## **Anlage 5**

Das Standortkonzept für eine Ladeinfrastruktur im öffentlichen Straßenraum der Stadt Köln (3677/2018) wurde in allen Bezirksvertretungen beraten. Sämtliche Änderungs- und Ergänzungsvorschläge wurden durch den Gutachter des Ladesäulenkonzepts vorgeprüft und kommentiert.

## KOMMENTIERUNG DER VON DEN BEZIRKSVERTRETUNGEN GEMachten ÄNDERUNGS- UND ERGÄNZUNGSVORSCHLÄGE

### Änderung B-Standort

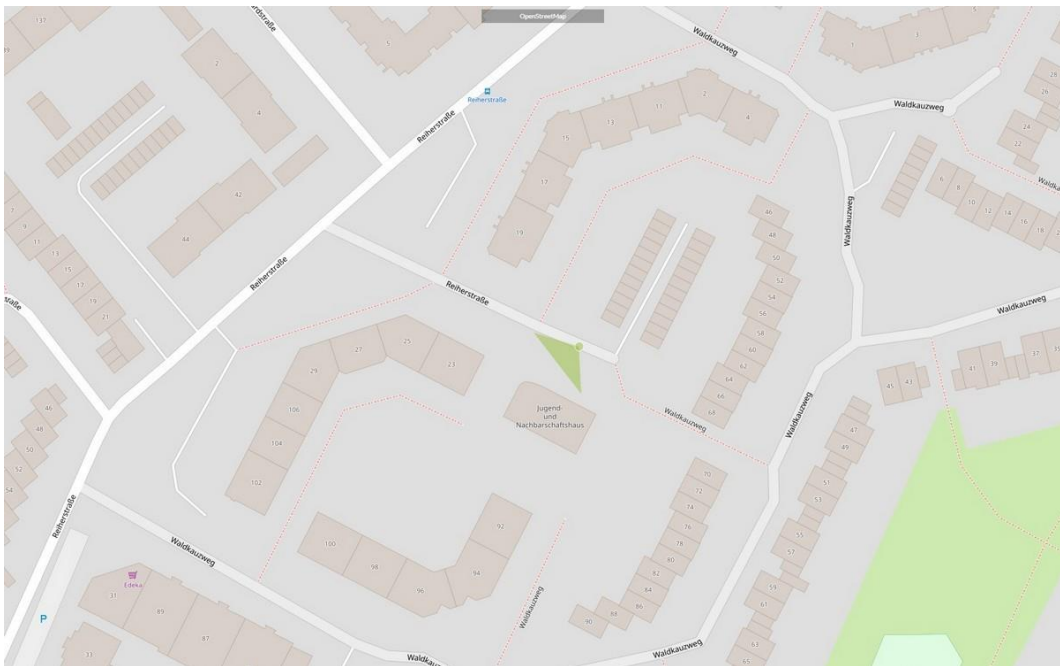
Der Standortvorschlag Rodenkirchener Straße 127, Parkplätze vor Postamt/Sparkasse, liegt zwar zentral, ist aber sehr beengt. Alternativ werden die oben dargestellten Standorte vorgeschlagen. Diese wurden bereits einer ersten Prüfung unterzogen und sind in den nachfolgenden Steckbriefen dokumentiert.

Mit Ortsvertretern abgestimmter Ersatz für B-Standort Rodenkirchener Straße 127.  
Es wird zudem gewünscht, dass dieser Standort für den kommenden Ausbau hochgestuft wird.

Prinzipiell eine weitere Alternative für B-Standort Rodenkirchener Straße 127.  
Eine Umsetzung wird aber nicht empfohlen, da hier eine neue Stadtbahnlinie geplant ist.
